Maßnahmen-Nr. BRU005

Kommune Brühl

Straße Römerstraße

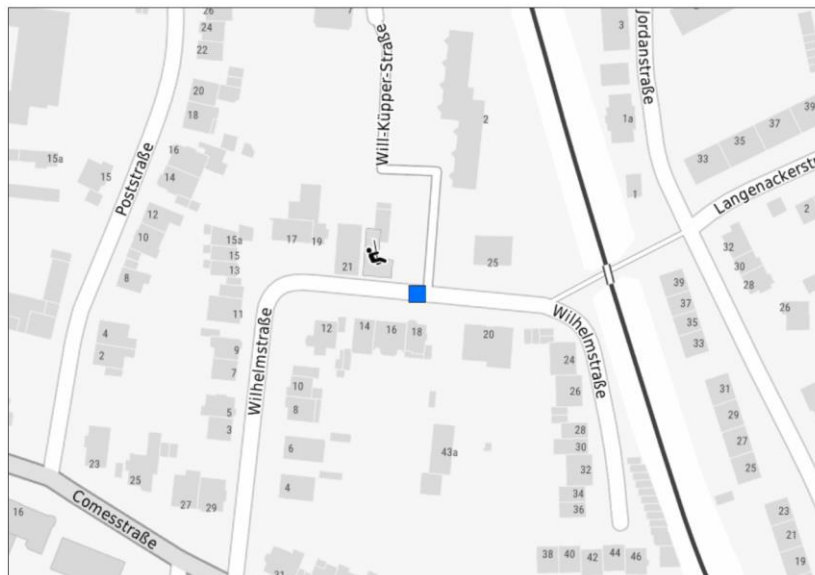
Die Einmündung des Geh/Radweges in die Wilhelmstraße ist oft zugeparkt. Zudem ist diese Teil eines Schulweges und nicht barrierefrei gestaltet.

Das Parken in der Wilhelmstraße sollte kurzfristig markiert und beschildert werden (Parkzone). Falsch parkende Kfz sind zu ahnden. Die Querungsstelle sollte barrierefrei umgebaut werden. Dafür sollte sie niveaugleich angehoben und mit barrierefreiem Pflaster ausgestattet werden.

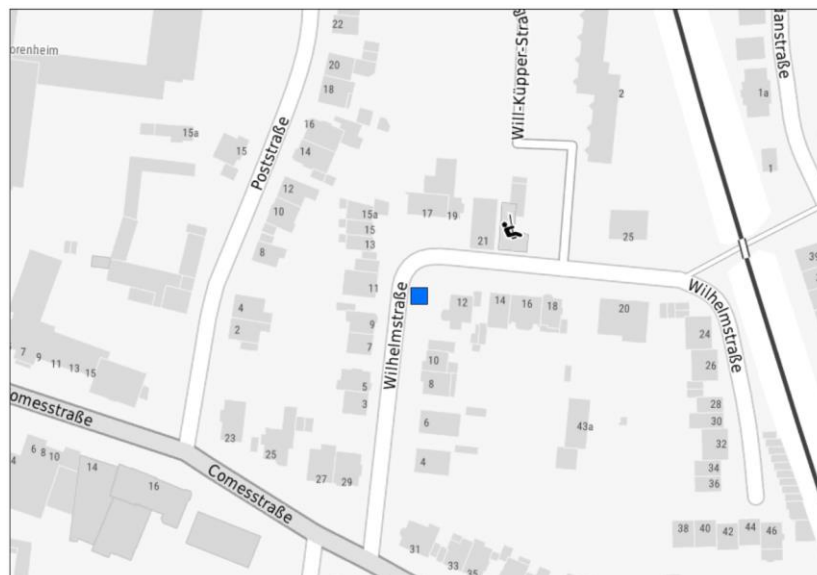
Die Nebenanlagen sind zu schmal für eine gemeinsame Führung von Rad- und Fußverkehr.

Radverkehr sollte in dieser Sackgasse unbedingt auf der Fahrbahn geführt werden. Damit Radverkehr die Fahrbahnführung akzeptiert, sollten ebene Fahrbahnen in das Natursteinpflaster integriert werden.

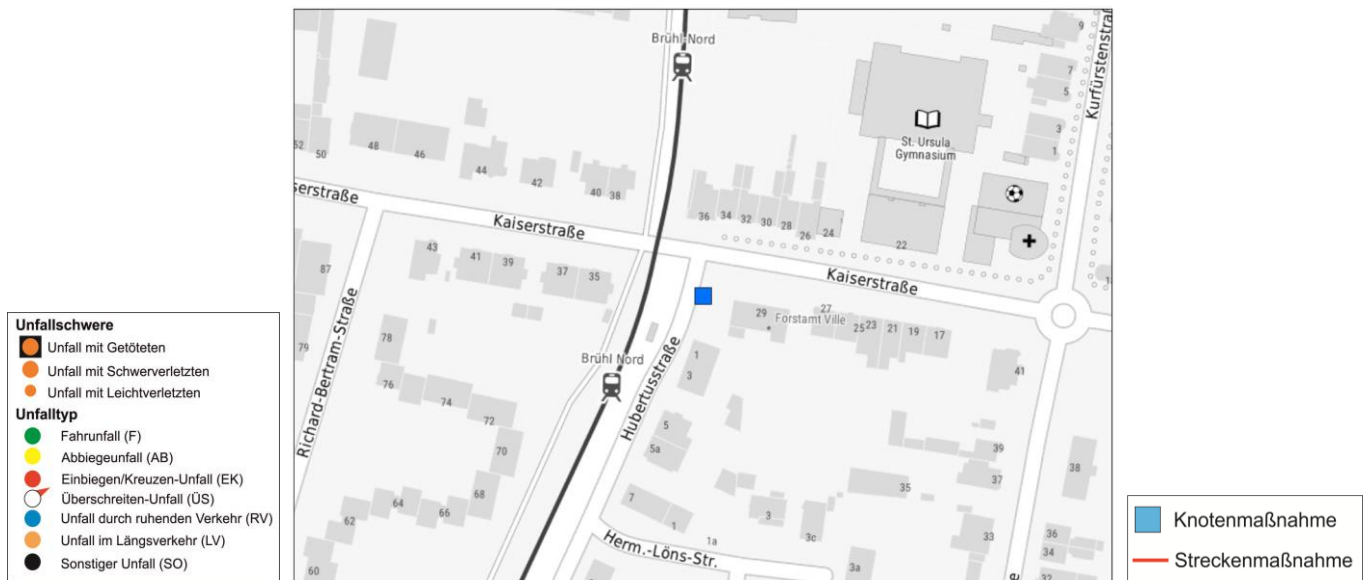
Hier fehlt eine barrierefreie und gesicherte Querungsmöglichkeit.

Durch die Herstellung eines Doppelbordes sollte die direkte Querung des Kreuzungsbereiches kurzfristig möglich werden. Es ist zu prüfen, ob in ausreichendem Abstand zum BÜ eine gesicherte Querungsstelle nach dem Vorbild der Querungsstellen weiter südlich angelegt werden kann.

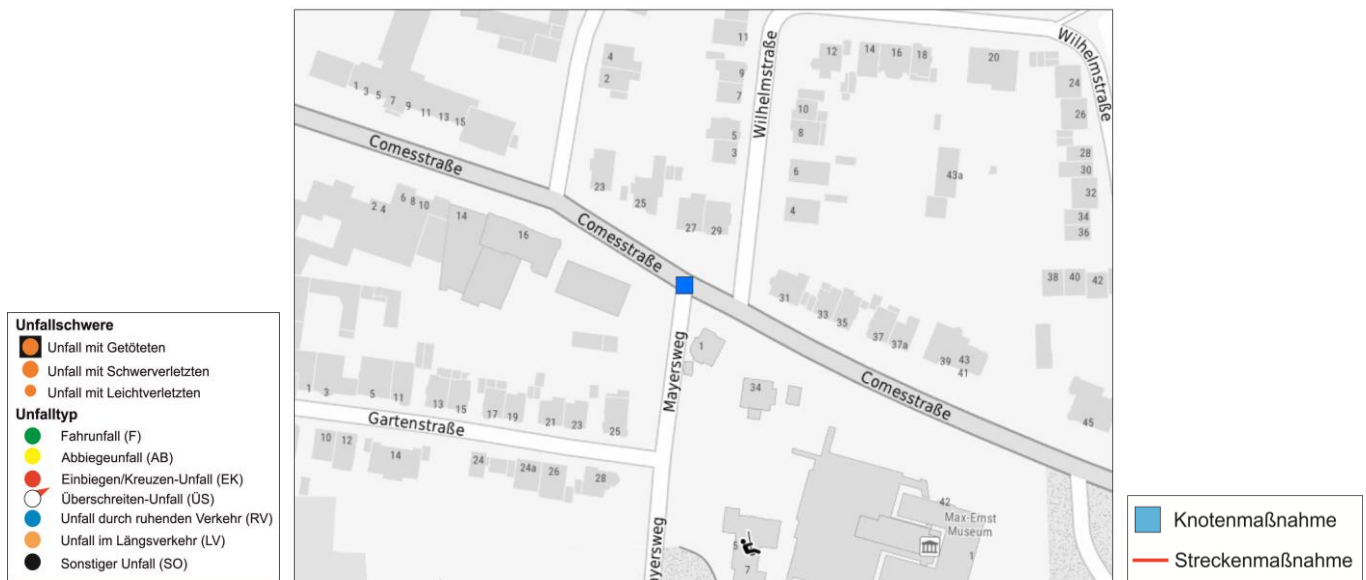
Diese LSA bietet nur eine kurze Grünphase für zu Fuß Gehende. Es wird berichtet, dass das Rot von Kfz teilweise ignoriert wird. Zudem fehlt hier das 3-Sinne-Prinzip.

Es sollte geprüft werden, ob die Grünphase für Fußverkehr verlängert werden kann, ggf. kann auch ein spezieller Taster für Mobilitätseingeschränkte nachgerüstet werden, der nur bei Bedarf die Grünzeit verlängert. Akustische Töne sowie taktile Leitsysteme sind nachzurüsten. Die Zuständigkeit liegt hier beim Landesbetrieb NRW.

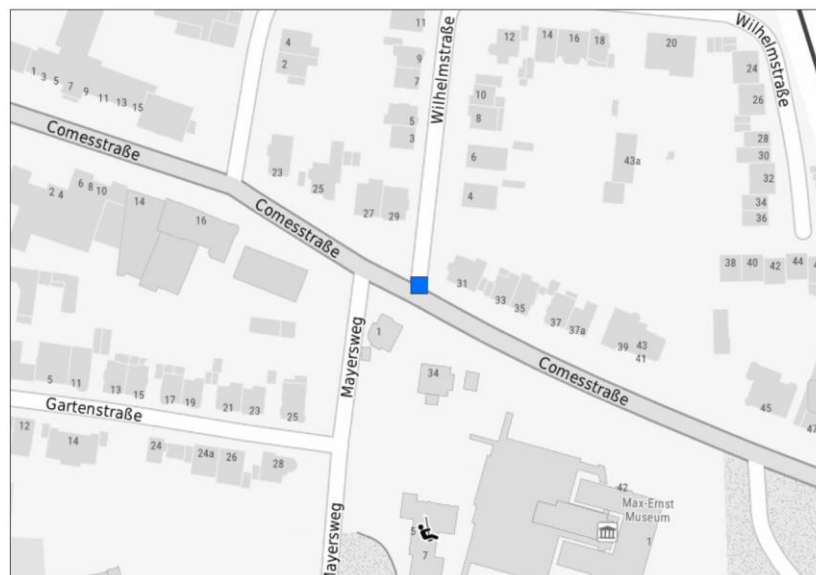
Die Querungshilfe weist bauliche Mängel auf, der Asphaltteil ist brüchig. Die Stellfläche ist nicht ausreichend dimensioniert. Da keine taktilen Leitelemente montiert sind, ist für Sehbeeinträchtigte keine Unterscheidung zum Fahrbahnbereich möglich.

Die Querungsstelle sollte regerecht neu gebaut werden. An den Gehwegen und auf der Querungsstelle sind Doppelborde zu errichten.

Ggf. kann auch geprüft werden, ob die Einfahrt in die Tempo 30-Zone anders gestaltet werden kann (Gehwegüberfahrt). Dabei sollten die Abbiegeradien auf das notwendige Maß zurückgebaut werden.
